## デジタル安全保護系のソフトウェア共通要因故障対策に関する 事業者の対応状況及び今後の対応

令和5年12月27日  
原子力規制庁

# デジタル安全保護回路のソフトウェア共通要因 故障対策の自律的対応について

## 今後のATENAによる対応

## 【ATENAによる追加確認】

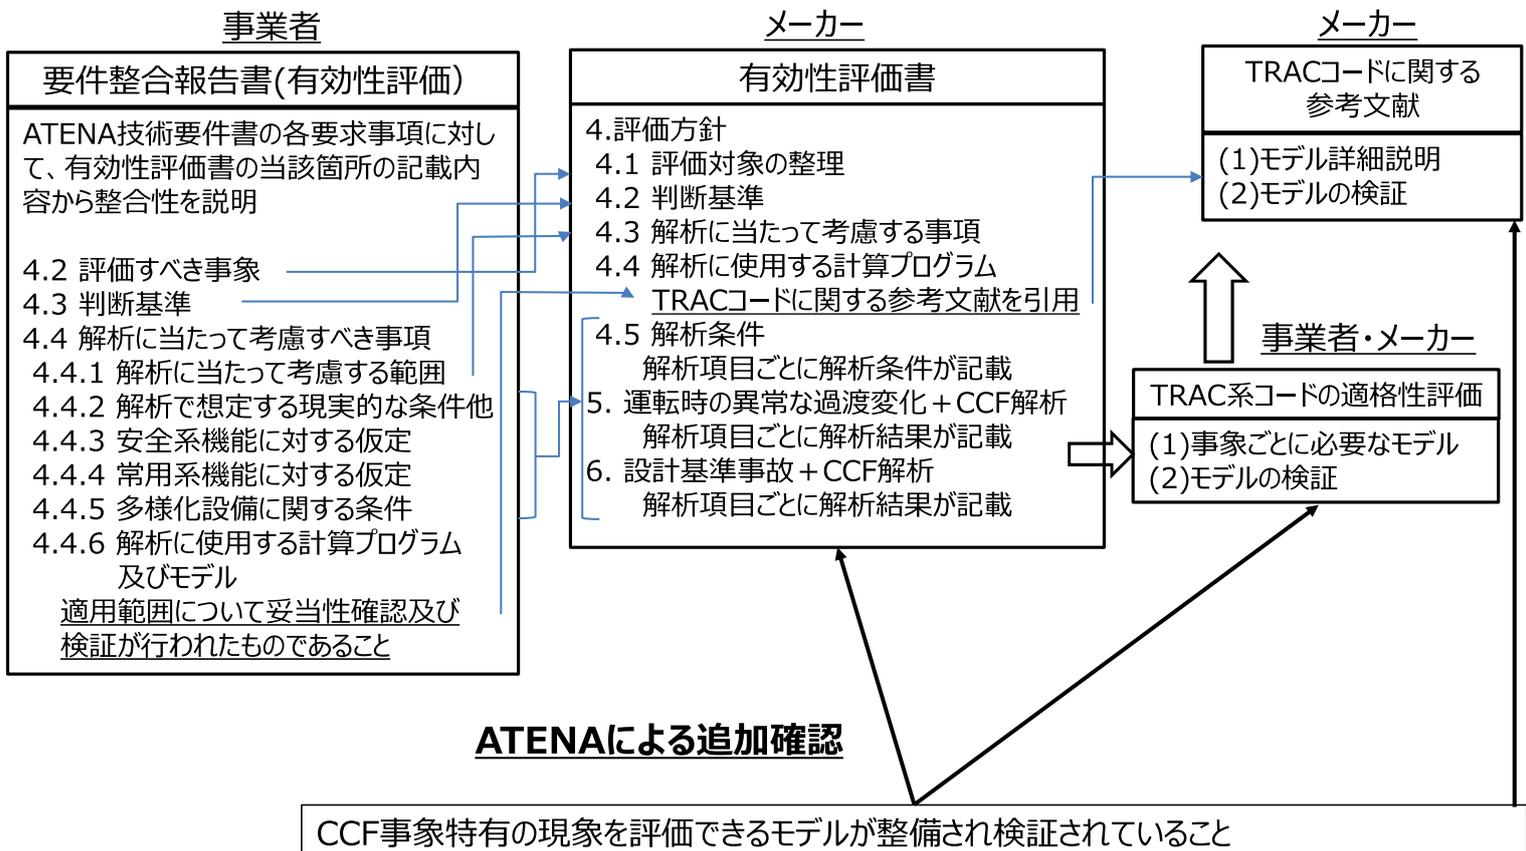
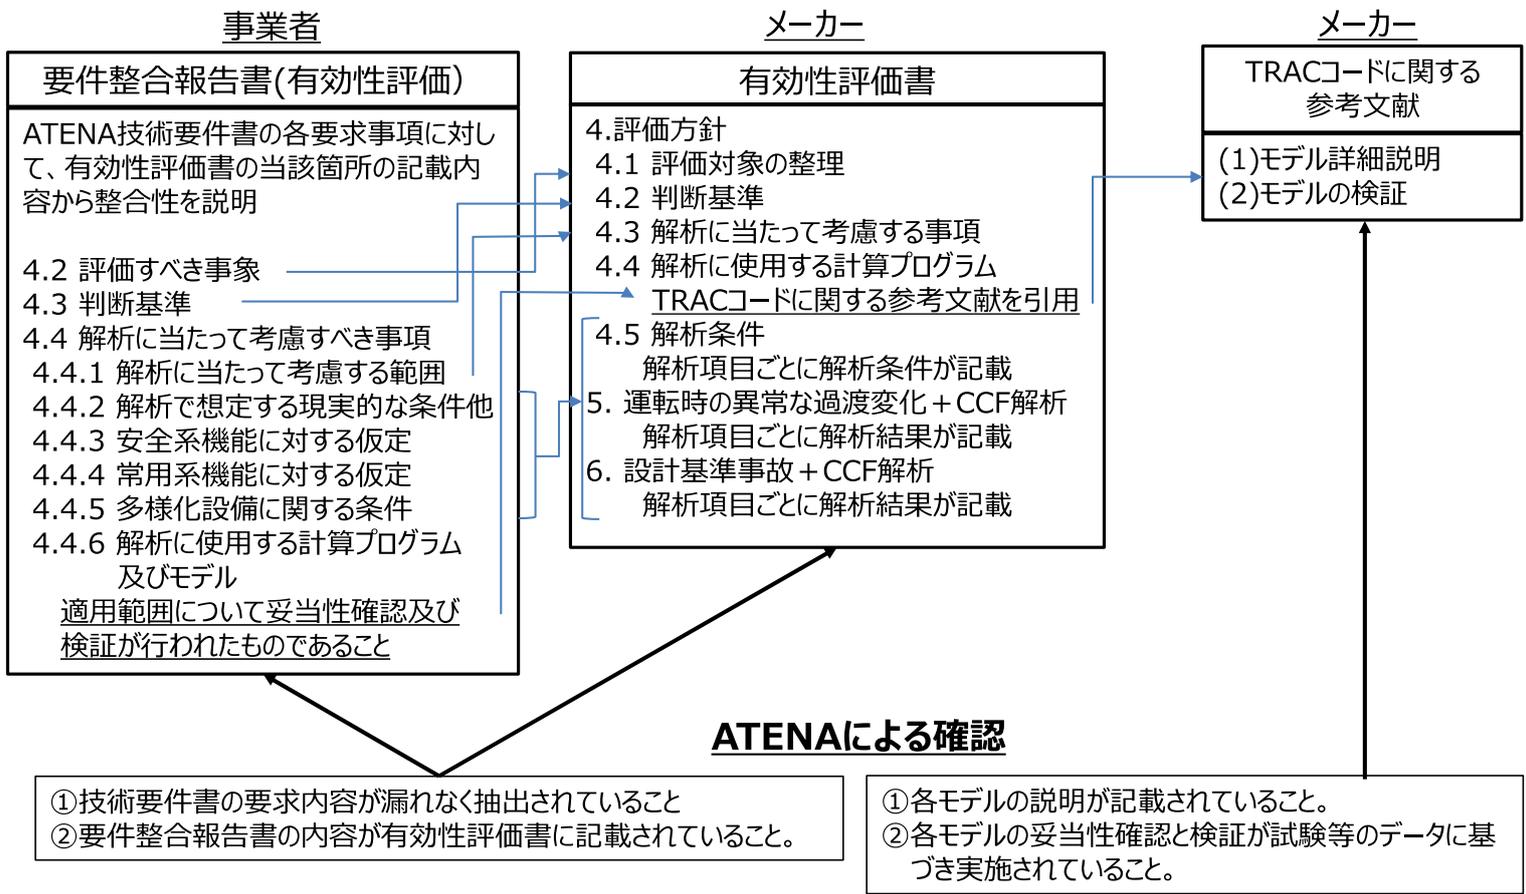
NRA：ABWRの有効性評価の確認について、低温RIA（反応度事故）時のボイド反応度フィードバックを考慮されているが、その妥当性は、ATENAとしてどのように確認したのか。トピカルレポートが出されていると思うが、ボイド反応度フィードバックの妥当性は確認されていないのではないかと。（関根副主任技術研究調査官 シビアアクシデント研究部門）

NRA：事業者が新しいコードを適用しても、ATENAとしては、内容を確認せずに、資料が提出されていることを確認するという意味か。（関根副主任技術研究調査官 シビアアクシデント研究部門）

- 第8回公開会合において、TRAC系コードの適用性に関して下記が論点となった。
  - ・制御棒落下事象におけるボイド反応度の取り扱い
  - ・許認可実績の無いコードの適用性
- ATENAは、事業者がTRAC系コードの適用性に関する課題認識を踏まえ抽出した論点に関して、事業者に対し追加資料を作成し要件整合報告書（詳細設計）に添付して改訂版を提出するよう要求した。
- 事業者は、TRAC系コードを適用するために必要な妥当性確認及び検証の適切性について確認又は判断したことを説明する追加資料「TRAC系コードの適格性評価」を添付し、要件整合報告書（詳細設計）の改訂版をATENAへ提出した。

- 事業者は、ABWRのソフトウェアCCF事象の有効性評価に、国内で許認可実績のないTRAC系コードを適用した。事業者は、TRAC系コードの適用に当たり、下記の状況を考慮し、①～③の論点を抽出した。
    - ・米国においては、ABWRはTRAC系コードの認証実績がなく、また、制御棒誤引き事象についてはTRAC系コードの適用実績がない状況である。
    - ・有効性評価においてはCCFの重畳（スクラム制御棒が挿入されない場合又はARI制御棒の挿入が遅くなる）を考慮するため、従来の過渡事象や設計基準事故事象と異なる厳しい事象進展となる。
- ① 米国のTRAC系コードの認証実績に含まれないABWRへの適用性
  - ② 米国でTRAC系コードが適用されない制御棒系過渡への適用性
  - ③ ソフトウェアCCF重畳事象に固有な事象進展に関わる現象のモデル化及びその妥当性

ATENAは、当初、有効性評価書で引用された参考文献に、モデル詳細説明やその検証結果が記載されており、技術要件書で要求した「適用範囲について妥当性確認及び検証が行われたものであること」に整合していることを確認し妥当と判断したが、その後、事業者に解析コードの妥当性に関する追加資料を求め、ATENAは、これを確認し妥当と判断した。

ATENAは、事業者が抽出した論点に対して、ATENA-WGの専門家を招集し、追加資料に以下の内容が記載されていることを確認したことから、有効性評価にTRAC系コードを適用することは妥当であると判断した。

- ① 米国のTRAC系コードの認証実績に含まれないABWRへの適用性
  - ・ ABWRへの適用性についてはABWR固有の設備（インターナルポンプ等）がTRAC系コードにて適切にモデル化され、実機試験データにて妥当性が確認されている。
- ② 米国でTRAC系コードが適用されない制御棒系過渡への適用性
  - ・ 制御棒系過渡への適用性については、評価に必要とされるモデルが実機試験データ等により妥当性確認されている。
  - ・ 起動時の制御棒誤引き抜きや制御棒落下におけるボイド反応度フィードバック効果について、合理的な設定がなされていることが確認されている。（参考1）
- ③ ソフトウェアCCF重畳事象に固有な事象進展に関わる現象のモデル化及びその妥当性
  - ・ ソフトウェアCCF重畳事象に固有な事象進展に関わる現象が同定され、それらの計算モデルに対して、適切な検証及び妥当性確認がなされている。例えば、制御棒の誤引き抜きを除く過渡事象又は原子炉冷却材流量の喪失事象とソフトウェアCCFが重畳させた事象では、燃料棒被覆管表面温度が上昇し、その後リウエットするが、それらの現象を模擬するために適用されているモデルが根拠を持って選定され、その裏付けが示されている。

【回路構成比較】

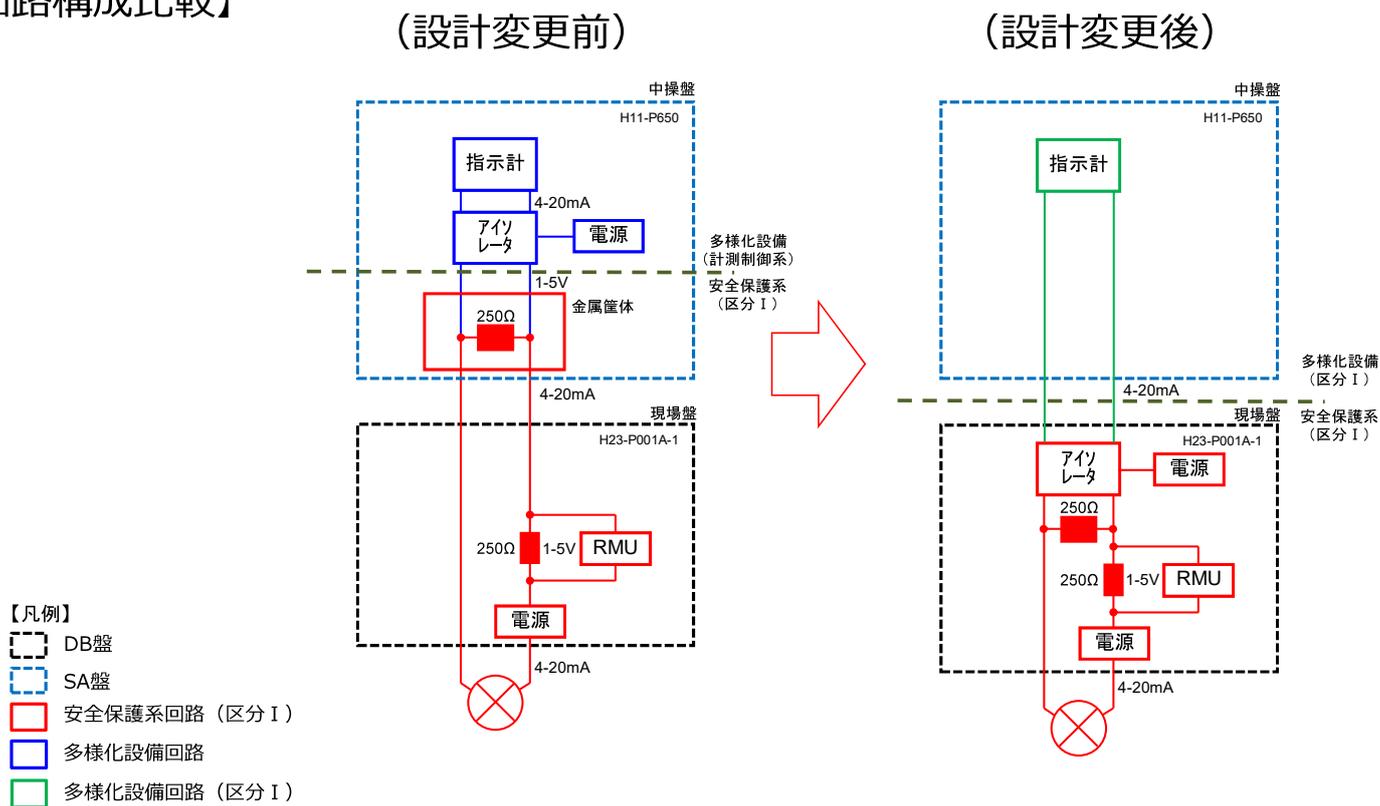
NRA：アイソレータの電氣的分離について違和感があり指摘したが、JEAC4620-2020に基づいて、適切な設計に見直したとのことで、ATENAでの議論をとおして、是正されたことはよかった。一方で、産業界が技術評価を希望した民間規格と異なった設計がされていたということに対して、規制庁が指摘する前に、ATENA内で何らかの意見等があったのか。  
(酒井原子力規制専門職 技術基盤課)

NRA：アイソレータの適切性について再検討し、JEAC4620-2020に適合するように設計変更を行ったということだが、ほかにも同様の事例があるのか。  
(菊川管理官補佐 実用炉監視部門)

(2) ドライベル圧力指示計の設計変更内容の確認

- 2023年7月25日の公開会合にて、ドライベル圧力計とHPCF系統流量計のアイソレータ設置位置の設計の違いに関して質問があり、事業者は、安全保護系と計測制御系が機能的に分離されていれば中操側（多様化設備側）でも現場側（安全保護系側）でも問題がないことを回答した。
- 事業者は、公開会合後、アイソレータが安全保護系に属していないことの適切性について再検討し、技術評価されているJEAC4620-2020の記載を踏まえ、アイソレータを安全保護系に属するように設計変更を行うこととし、要件整合報告書（詳細設計）を改訂してATENAに提出した。（2023年9月27日）
- ATENAは、要件整合報告書（詳細設計）の改訂版の確認を行い、当該設計変更の内容がATENA技術要件書に整合しており、かつ設備設計変更の理由であるJEAC4620-2020に適合していることを確認した。（2023年10月6日）
- ATENAによる要件整合確認（詳細設計）の完了を受けて、事業者は、柏崎刈羽7号機のドライベル圧力指示計の改造工事に着手した。（2023年10月10日）
- ATENAは、事業者自主検査の現場同席確認において、ドライベル圧力計のアイソレータが安全保護系に設置されていることを確認した。（2023年10月20日）

第8回会合において、ドライウェル圧力計とHPCF系統流量計のアイソレータ設置位置の設計の違いに関して、ATENAは、安全保護系と計測制御系が機能的に分離されていれば問題ないとの事業者の説明を妥当としていたが、その後、事業者は、技術評価されたJEAC4620-2020を踏まえアイソレータを安全保護系に属するように設計変更を行った。ATENAは、当該設計変更の内容を確認し、妥当と判断した。

ATENA技術要件書 要求内容		事業者確認内容	ATENA確認
3.5.8安全保護回路への波及的影響防止	多様化設備である共通要因故障対策設備は、共通要因故障対策設備の故障影響により安全保護系の安全機能が喪失しない設計とする。	アイソレータによる電氣的分離により、安全保護系の安全機能が喪失しない設計となっていることを確認した。	ATENA技術要件書に整合していることを確認した。

記載内容	事業者確認内容	ATENA確認
技術基準規則	計測制御系の一部を安全保護装置と共用する場合には、その安全保護機能を失わないよう、計測制御系から機能的に分離されたものであること。	アイソレータを現場盤へ移設し安全保護系に設置することで、技術基準規則及び解釈（JEAC本文及び解説）に適合していることを確認した。	技術基準規則及び解釈（JEAC本文及び解説）に適合していることを確認した。
JEAC本文	計測制御系で故障が生じてもデジタル安全保護系に影響のないよう、デジタル安全保護系と計測制御系を電氣的に分離する設計とすること。		
JEAC解説	安全保護系と計測制御系との信号取り合いは、光/電気変換などのアイソレーションデバイスを用いる。 この場合アイソレーションデバイスは安全保護系に属する。

#### 【MSIV閉回路】

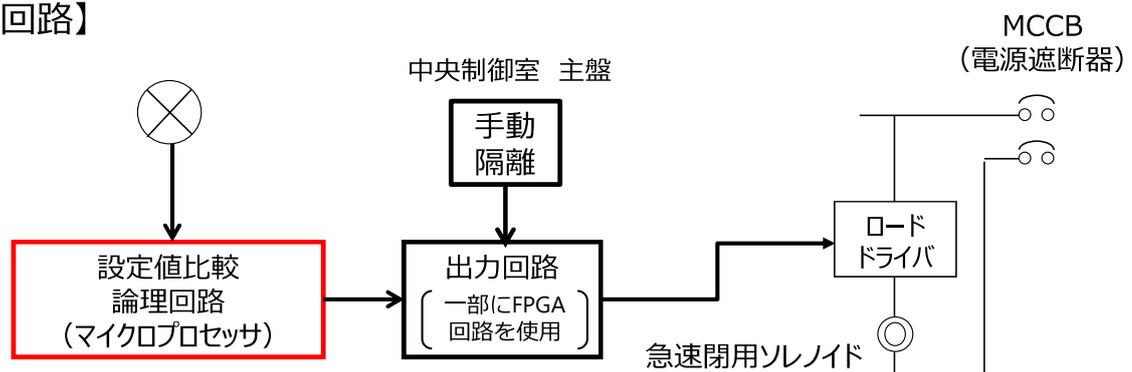
NRA：柏崎刈羽原子力発電所7号機では、FPGAが使われているという説明があった。最近、デジタル安全保護系に関する日本電気協会規格の技術評価を行ったが、このような話は聞かなかつた。ATENAは、いつ認識したのか。また、このような設計は建設当初から行われていたものなのか。  
(酒井原子力規制専門職 技術基盤課)

NRA：FPGAはマイクロプロセッサに対して多様性を有するとあるが、このような構成でも多様性が確保できるということであれば、FPGAにソフトウェア共通要因が内在しないことの証明が必要だと思う。(酒井原子力規制専門職 技術基盤課)

NRA：安全保護系の多様性を考える場合、並列の場合は多様性といっていいと思うが、柏崎刈羽原子力発電所7号機の回路構成は、マイクロプロセッサの出力をFPGAが受けるというシリーズ接続になっている。このような場合でも多様化されていると主張をされると、違うと思う。そもそも安全保護系の中でどういったデジタル技術がどこに使われているかを明確にして、何が多様性といえるのかは、詳しい議論をしなければいけない。CCF対策設備でどう多様性を確保するかは、その後の話だと思う。（酒井原子力規制専門職 技術基盤課）

○柏崎刈羽7号機では、手動操作（MSIV閉回路）の出力回路の一部にFPGAが使用されているため、保守的に当該FPGAをソフトウェアCCF対象とし、MSIV閉操作として、当該FPGA回路を使用しているMSIV手動隔離スイッチ操作ではなく、MSIVのMCCB（電源遮断器）操作を採用し、手順書に記載している。なお、柏崎刈羽7号機では、他の多様化設備の回路にFPGAは使用されていない。

- FPGAはマイクロプロセッサに対して多様性を有しており、CCFの想定を除外できるものであると考えられるが、柏崎刈羽7号機では保守的に当該FPGAをソフトウェアCCF対象とした。
- 柏崎刈羽7号機では、MSIV閉操作として、出力回路の一部にFPGA回路を使用しているMSIV手動隔離スイッチ操作ではなく、MSIVのMCCB（電源遮断器）操作を採用し、手順書に記載している。
